福建一建金麟郡

规划及建筑方案设计（变更）

福建华筑工程设计有限公司
2024 年 6 月

2#楼二十六层平面图（变更后）

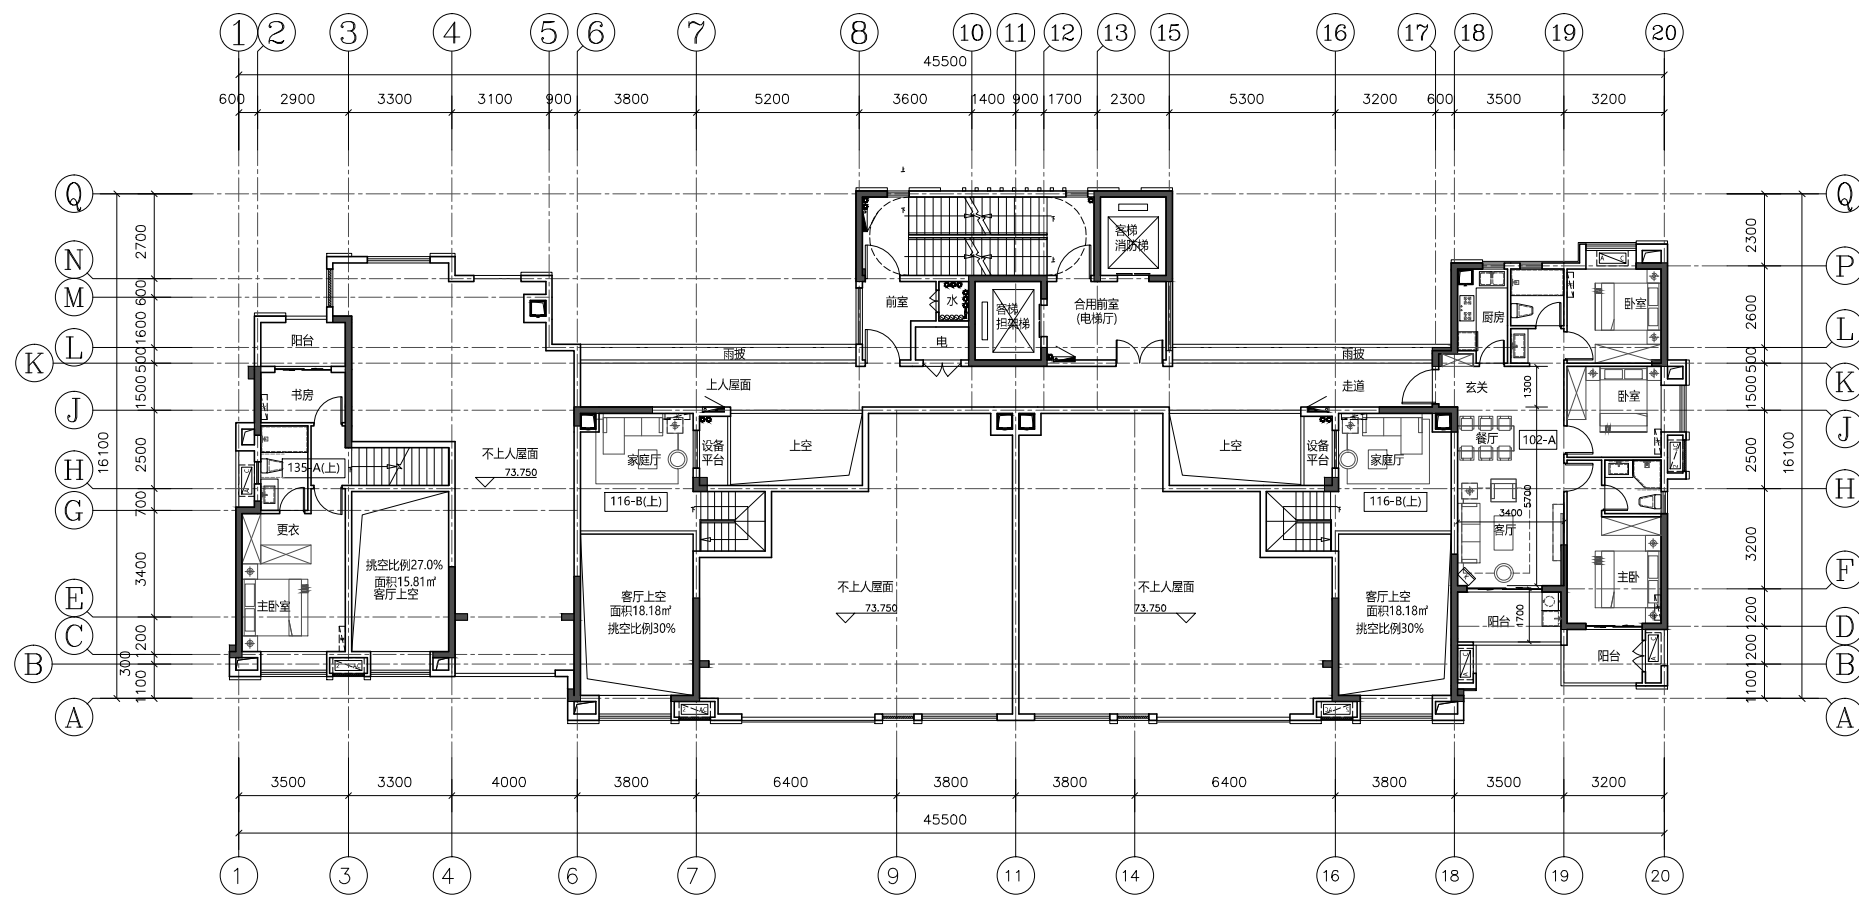
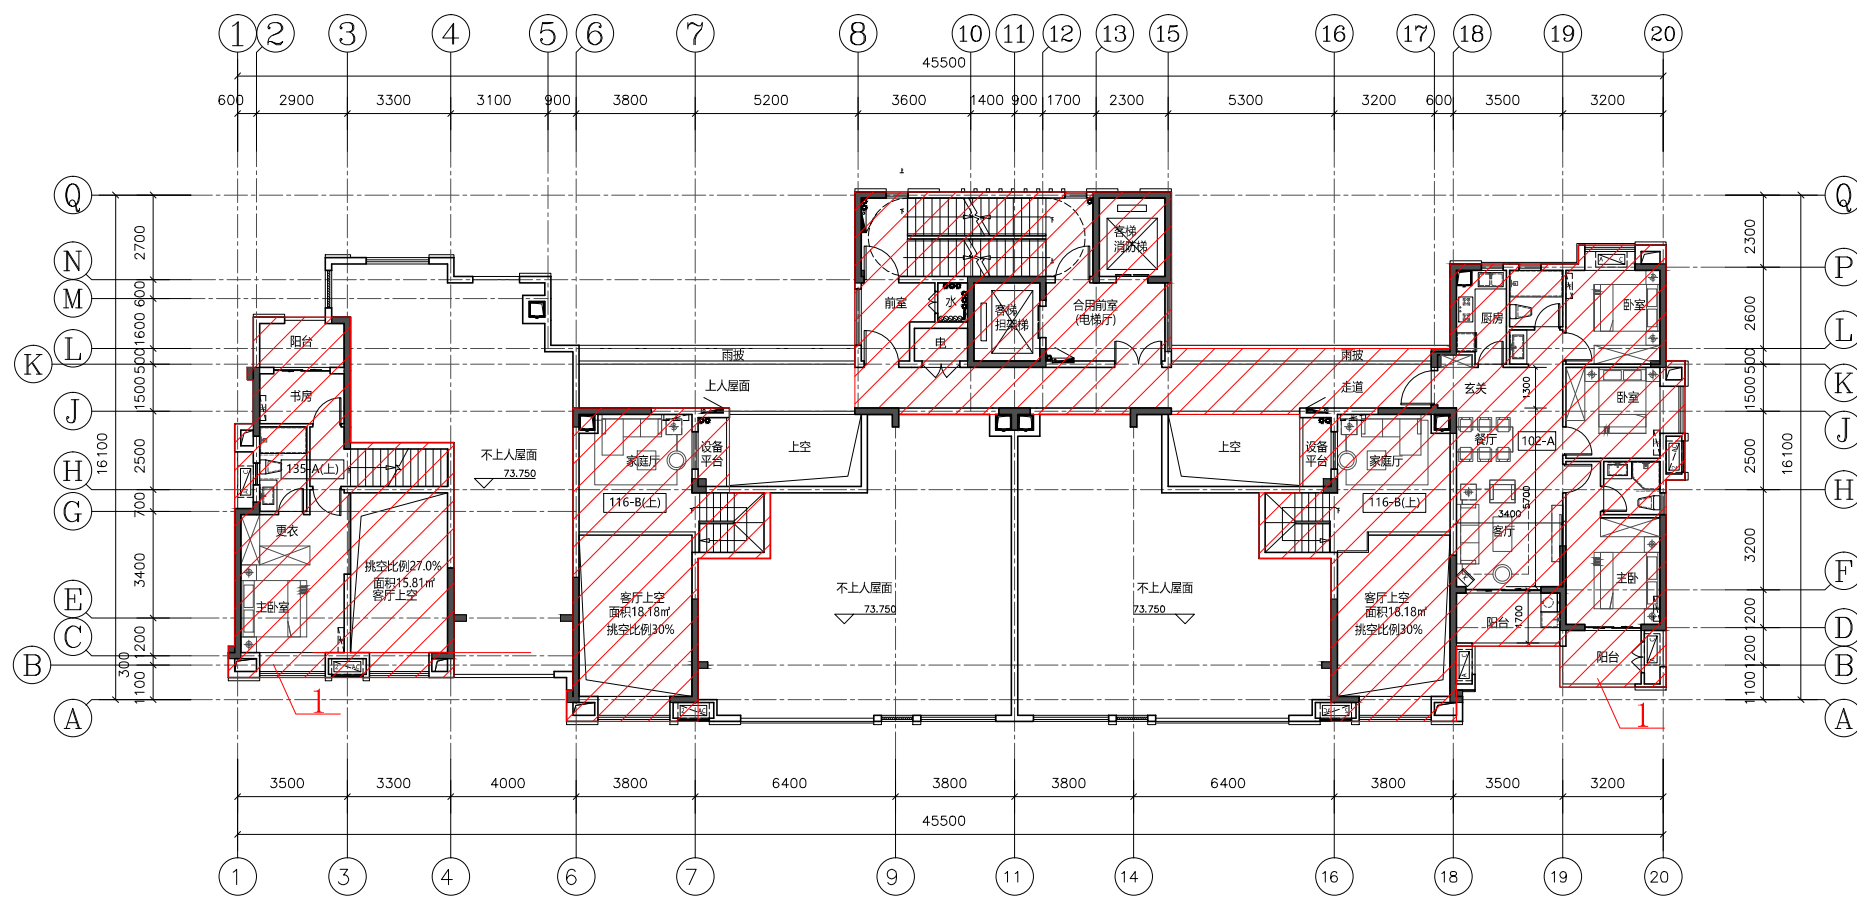
1、阴影区楼面标高升高0.15m;

2#楼屋面层平面图（变更后）

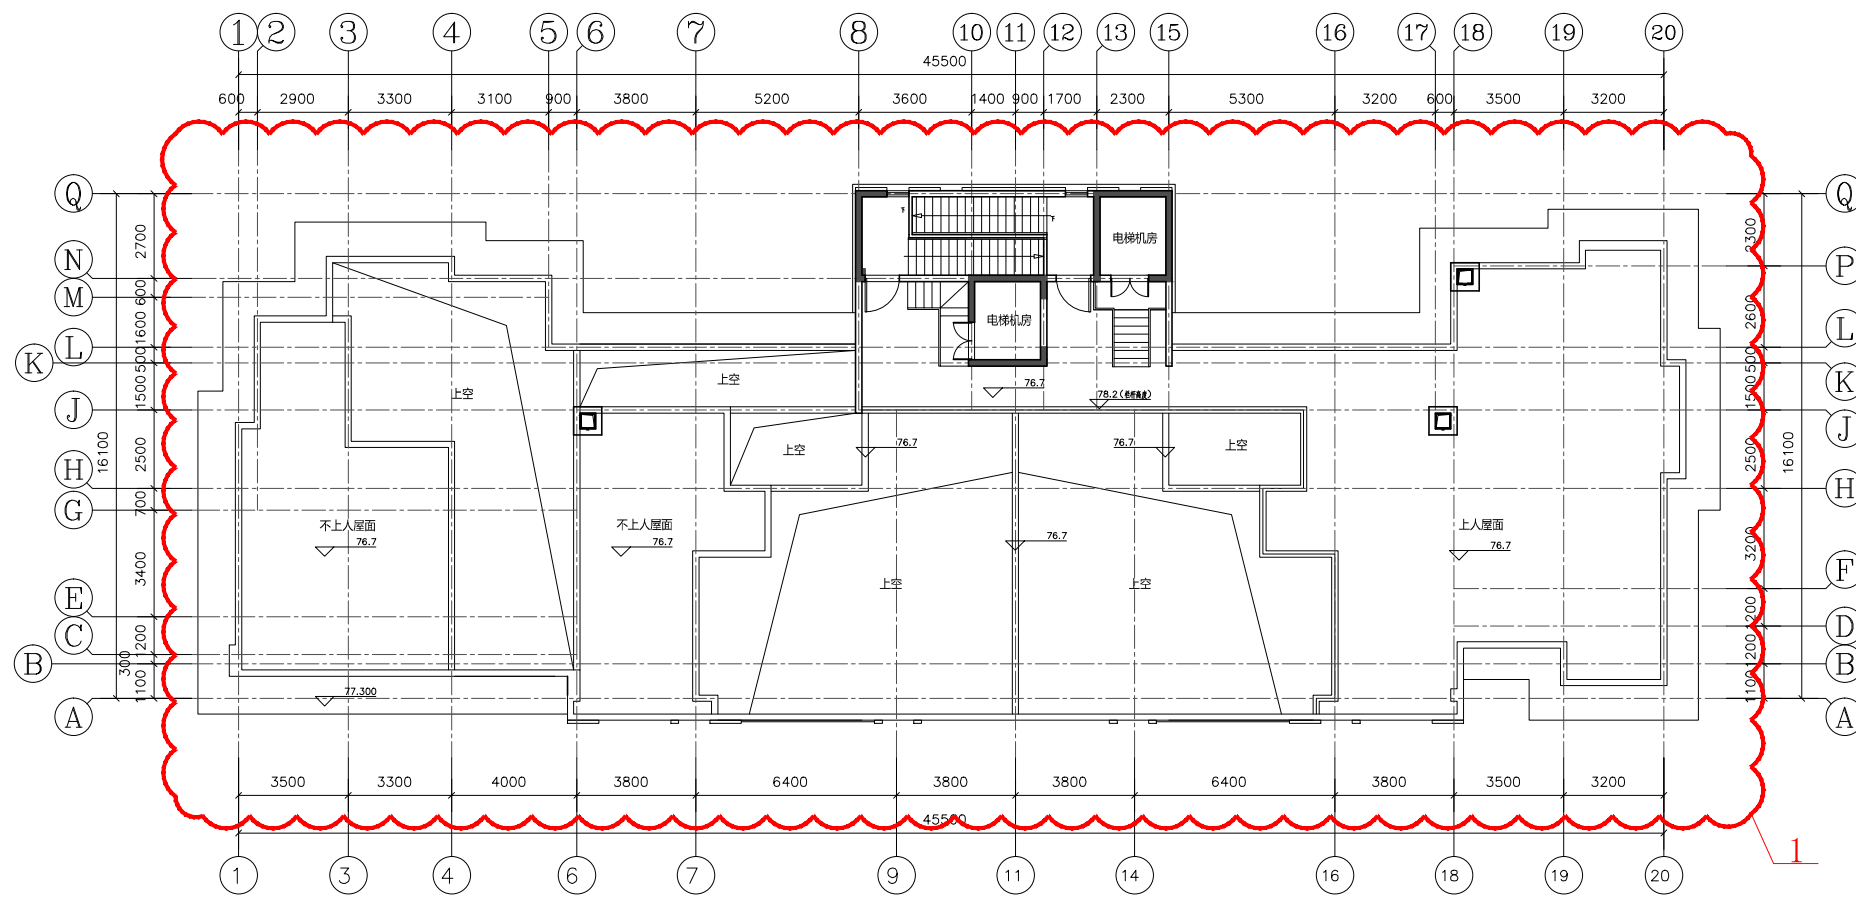
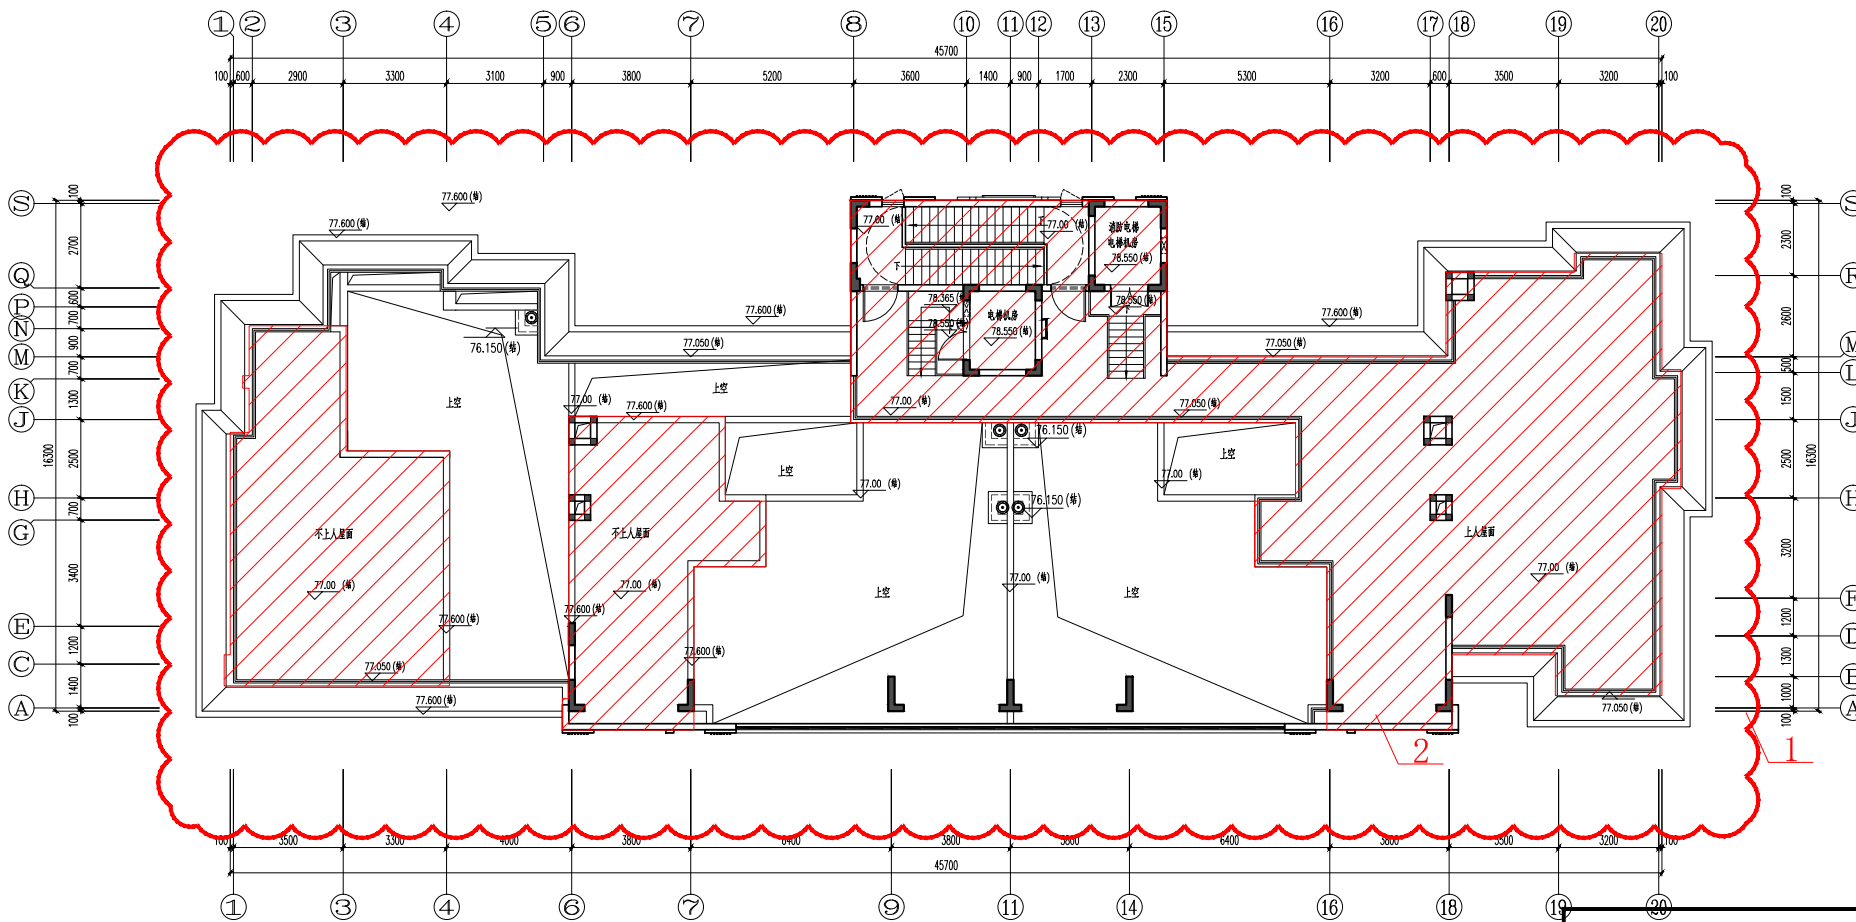
- 1、施工图优化，屋面柱子、造型及烟囱调整；
- 2、阴影部分楼面标高升高0.30m；

2#1-1剖面局部立面图（变更后）

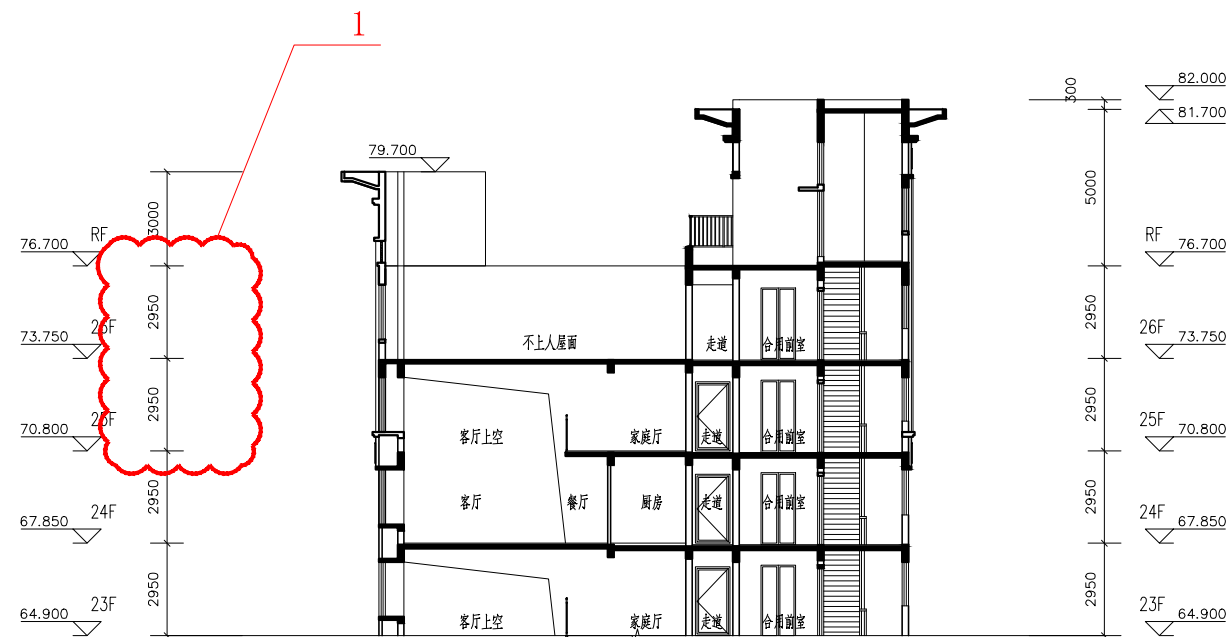
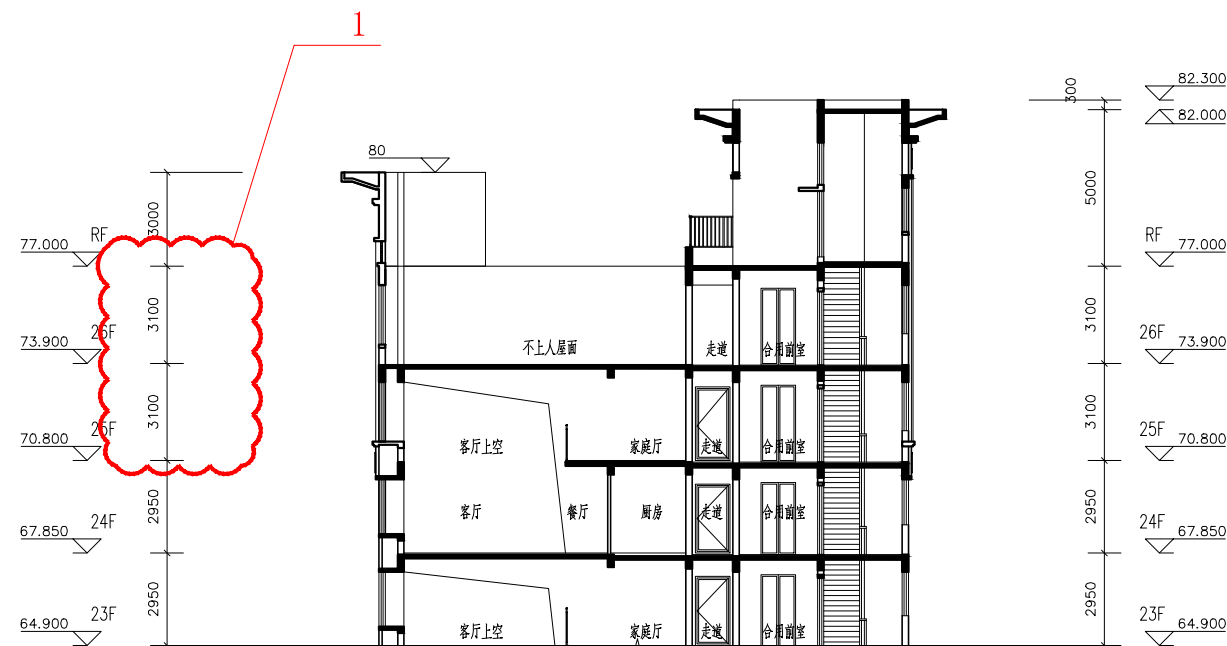
1、25层，26层层高加高150mm，标高相应变化。

2#北立面局部立面图（变更后）

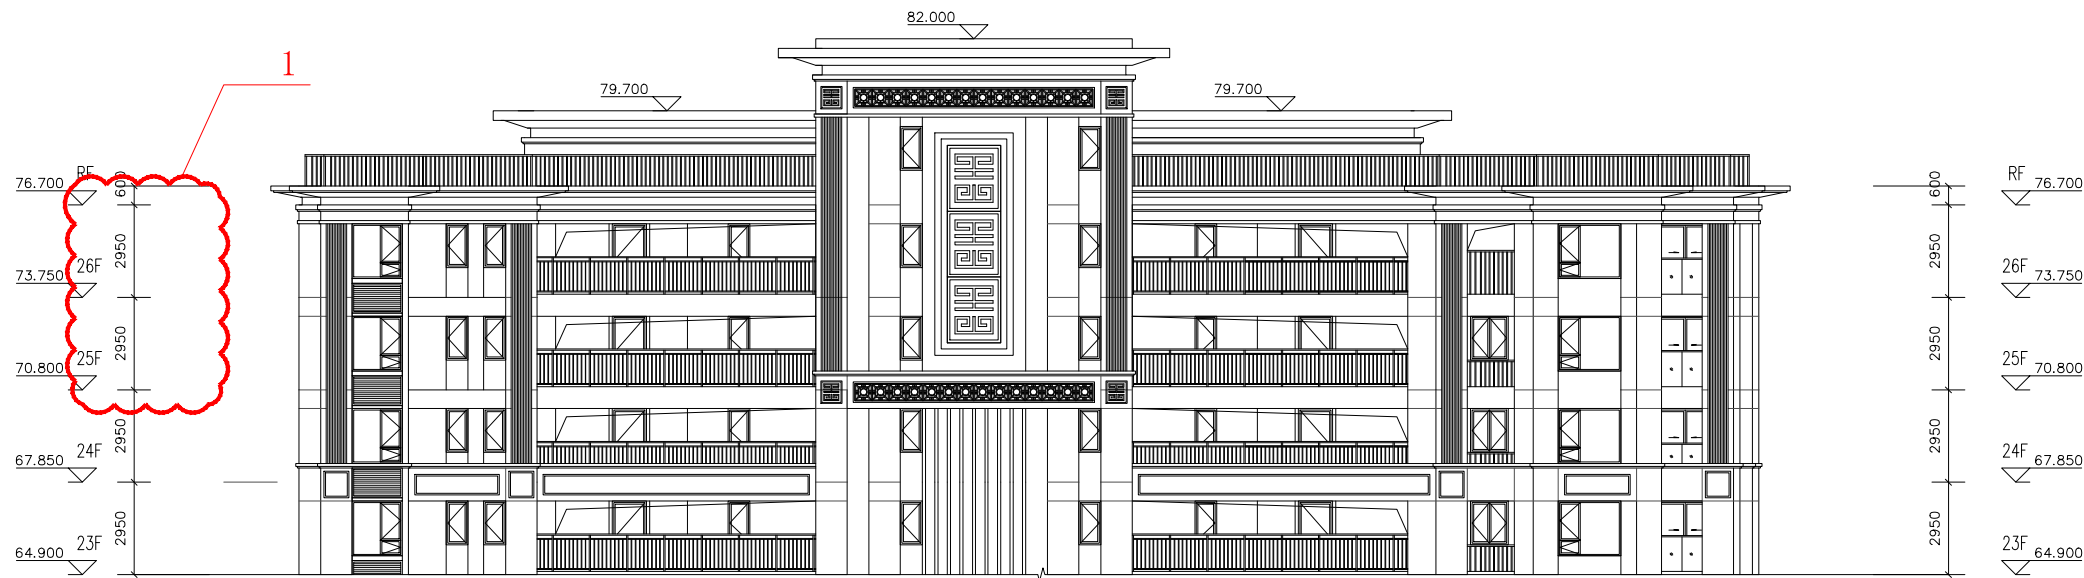
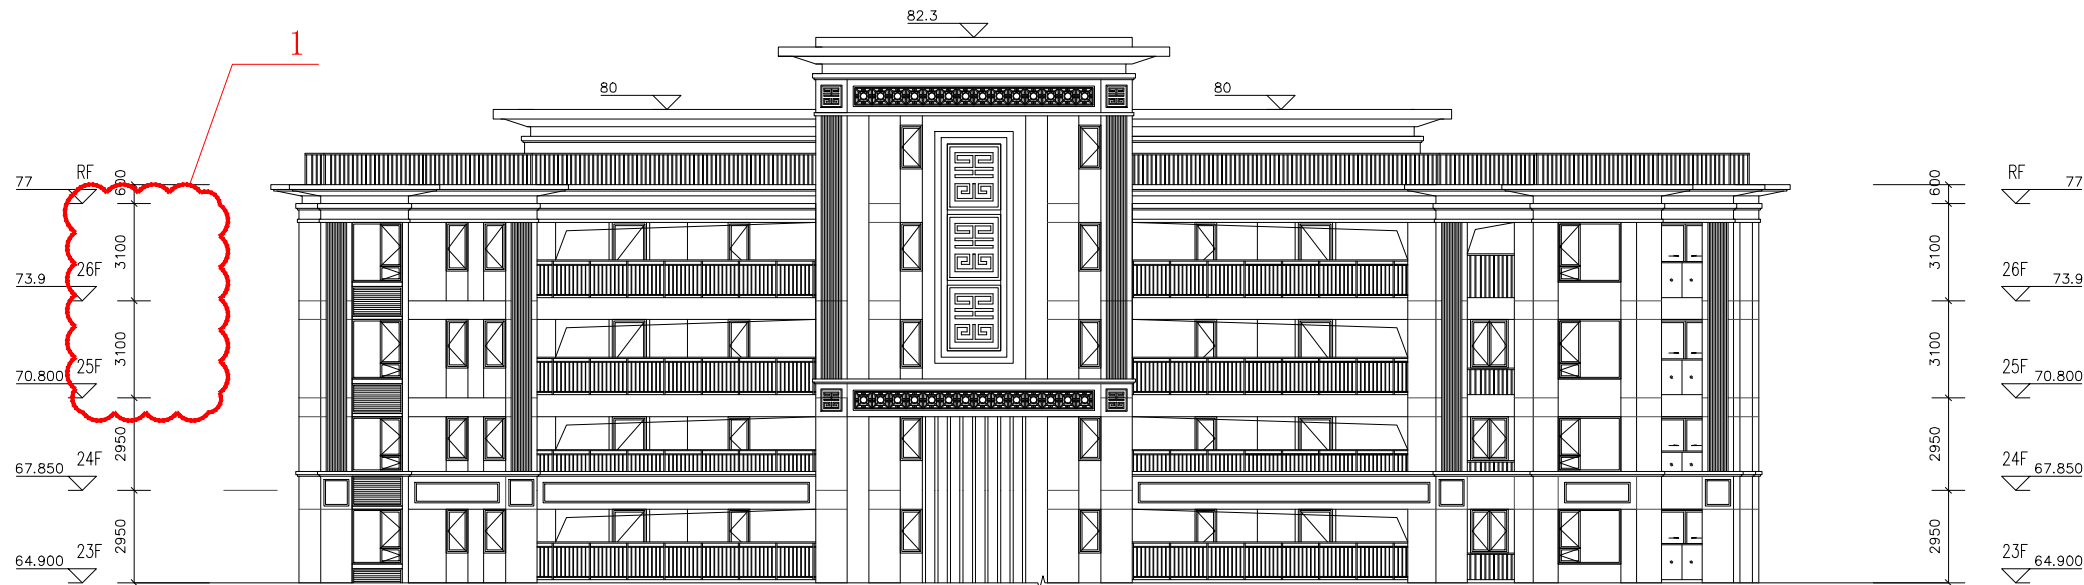
1、25层，26层层高加高150mm，标高相应变化。
